美浜発電所 1号炉及び2号炉
廃止措置計画の変更認可申請書の
変更概要について

2021年9月
関西電力株式会社

金属等の解体撤去物の処理フロー図 (第2段階以降)

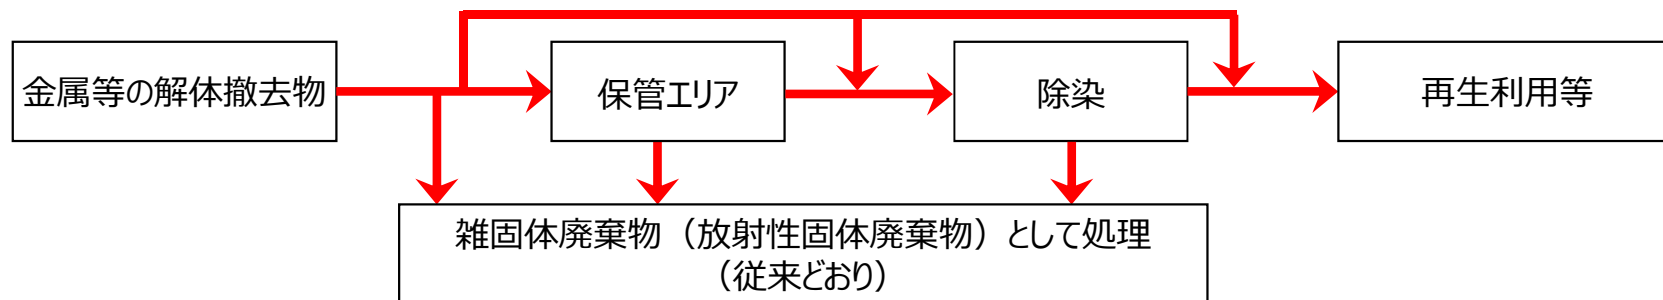
変更前	変更後	変更の理由
放射性固体廃棄物の管理		
<p>第2段階以降に発生する放射性固体廃棄物の処理及び管理については、第1段階に行う除染や残存放射能調査の結果を踏まえ、原子炉周辺設備の解体撤去に着手するまでに定め、廃止措置計画に反映し変更認可を受ける。</p>	<p>第2段階以降においては、管理区域内設備の解体撤去等により、<u>廃液蒸発装置の濃縮廃液固化物、雑固体廃棄物、イオン交換器廃樹脂等が発生する。</u> <u>これらの放射性固体廃棄物は、種類、性状等に応じて、圧縮、焼却、溶融、固化等の処理を行い、原子炉設置許可申請書に記載している貯蔵容量を超えないように廃樹脂貯蔵タンクに貯蔵又は固体廃棄物貯蔵庫に保管する。</u> <u>管理区域内の解体撤去等により発生する金属等の解体撤去物については、保管エリア又は固体廃棄物貯蔵庫に保管する。CLと推定されるものは原則としてCLとして処理するが、CLとして処理できないと判断したものは雑固体廃棄物として処理する。(以下略)</u></p>	<p>【①-2】廃止措置の進捗に応じた、第2段階以降の計画の具体化(解体撤去物の管理区域内の保管エリアの運用)。 注) 再生利用等(クリアランス)については、今後、実施段階にてクリアランス申請を実施。</p>

汚染の推定分布図（美浜1号炉）

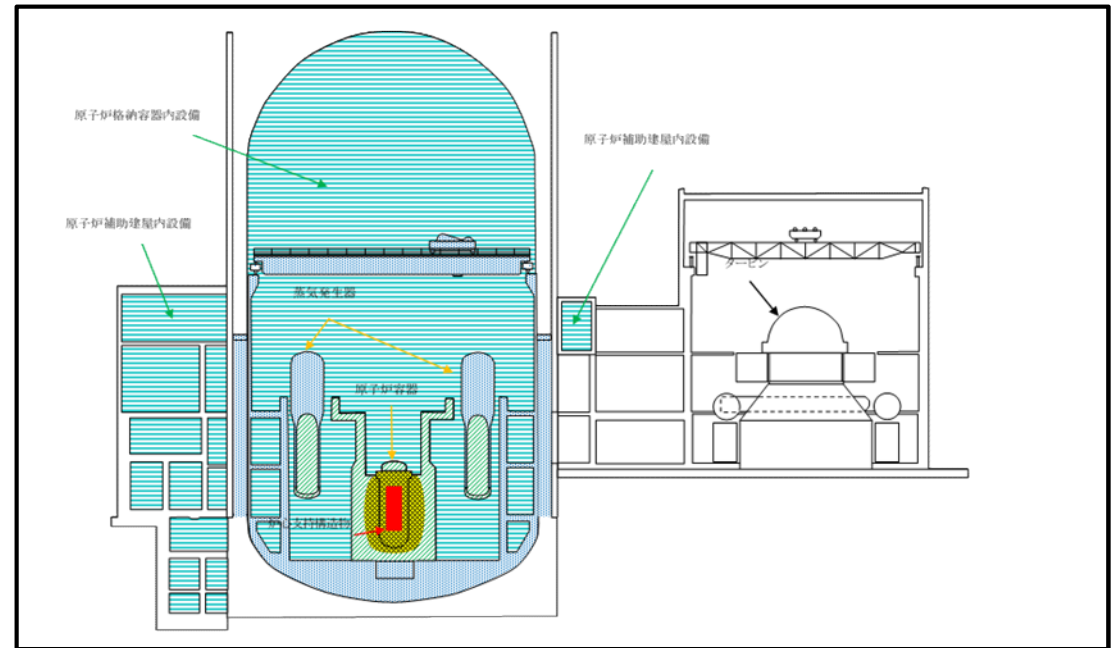
変更前	変更後	変更の理由
<p>1. 除染の方針 (2) 汚染の分布評価 解体対象施設内の汚染の推定分布については、第4-3図及び第4-4図に示すとおりであるが、<u>残存放射能調査により、第1段階の除染結果も踏まえた評価の見直しを行う。</u></p>	<p>1. 除染の方針 (2) 汚染の分布評価 初回申請において評価した解体対象施設内の汚染の推定分布については、第4-3図に示すとおりである。 <u>第1段階の残存放射能調査により評価した解体対象施設内の汚染の推定分布図については、第9-1図に示すとおりである。</u></p>	<p>【①-1】残存放射能調査の結果を反映した汚染の推定分布図を追記。</p>
<p>3. 第2段階以降の除染 (1) 除染の方法 a. 解体前除染 第1段階に実施する除染の結果、<u>十分な除染効果が得られなかった範囲及び除染の対象としていなかった範囲について、解体撤去等における（中略）、化学的方法又は機械的方法により除染を行う。</u> (中略) (2) 安全管理上の措置 <u>除染の実施に当たっては、系統隔離等により安全確保上必要な機能に影響を及ぼさない措置を講じるとともに、放射線業務従事者の被ばく低減対策を講じる。</u></p>	<p>3. 第2段階以降の除染 (1) 除染の方法 a. 解体前除染 (削除) 解体撤去等における（中略）、化学的方法又は機械的方法により除染を行う。 (中略) (2) 安全管理上の措置 a. <u>解体前除染を実施する場合には、系統隔離等により安全確保上必要な機能に影響を及ぼさない措置を講じる。</u> b. <u>作業環境に応じて適切な防保護具を着用する。</u> c. <u>高線量区域での作業は、可能な限り短時間での立入りで作業を行う等、被ばく線量の低減を図る。</u> d. <u>作業時には、汚染拡大防止措置（汚染拡大防止囲い、堰の設置等）を講じる。</u></p>	<p>【①-2】第1段階の実績を踏まえ、当初計画を踏襲して具体化</p>
